# معلومات مهمة — Dell OptiPlex 790/990

## لوحة النظام

شكل 1. لوحة النظام لإصدار سابق من لوحة النظام مصحوبة بالمشتت الحراري

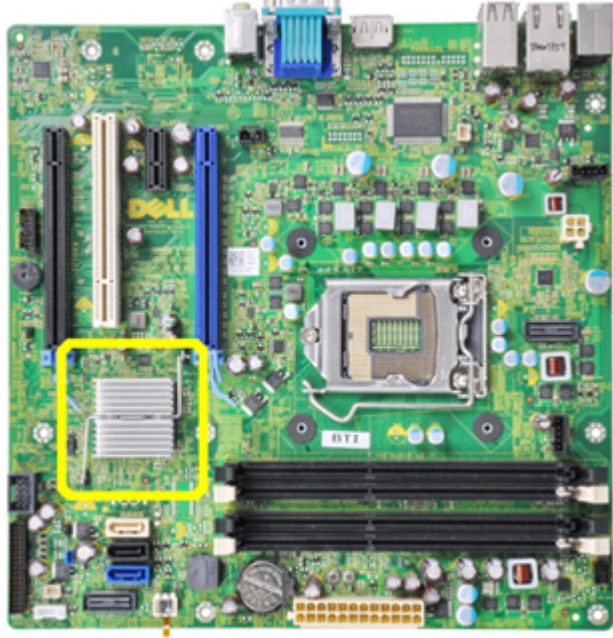
تعرض الصورة التالية إصدارًا مسبقًا من لوحة النظام المرفقة بالمشتت الحراري.

جميع لوحات النظام المرفقة بالإصدار A11، أو أعلى لن تحتوي على المشتت الحراري.

**ملاحظة:**  في حالة تخفيض BIOS إلى إصدار أسبق من الإصدار A11، فسيتم عرض رسالة خطأ.

شكل 2. لوحة النظام بدون المشنت الحراري والمستشعر الحراري

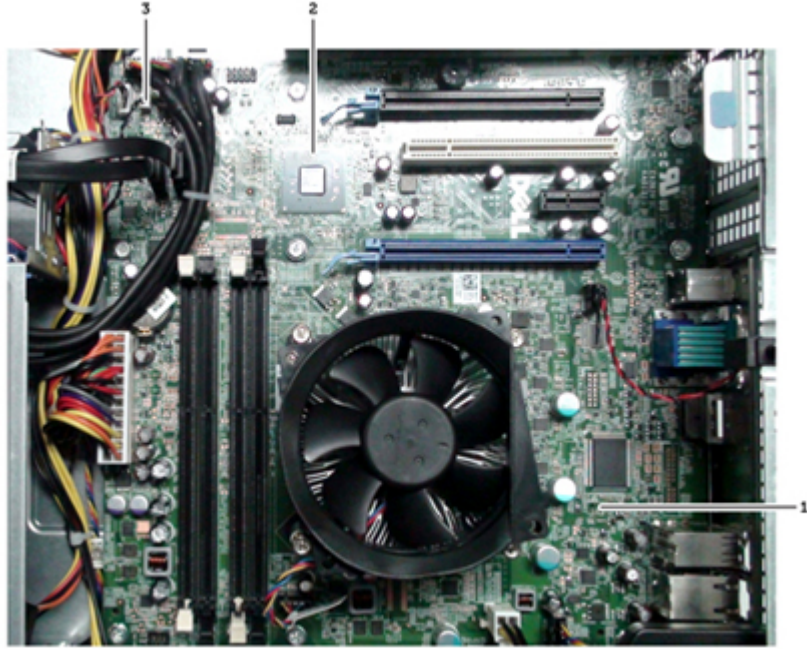
يتم إزالة المستشعر الحراري لوحدة الإمداد بالتيار من هيكل المكتب الحراري فقط.

1. الموصل 1 للمستشعر الحراري والكيل مُزال

2. المشنت الحراري لمجموعة الرقائق مُزال

3. الموصل 2 للمستشعر الحراري

في حالة استبدال لوحة النظام القديمة بلوحة نظام جديدة للهيكل المعدني لسطح المكتب، فتأكد دومًا من أن إصدار BIOS هو A11 أو أعلى.

في حالة عدم تحديث BIOS، فقد تتلقى رسالة الخطأ تنبيهه! لم يتم اكتشاف المشنت الحراري لمجموعة الرقائق أثناء الاختبار الذاتي للتشغيل (POST).
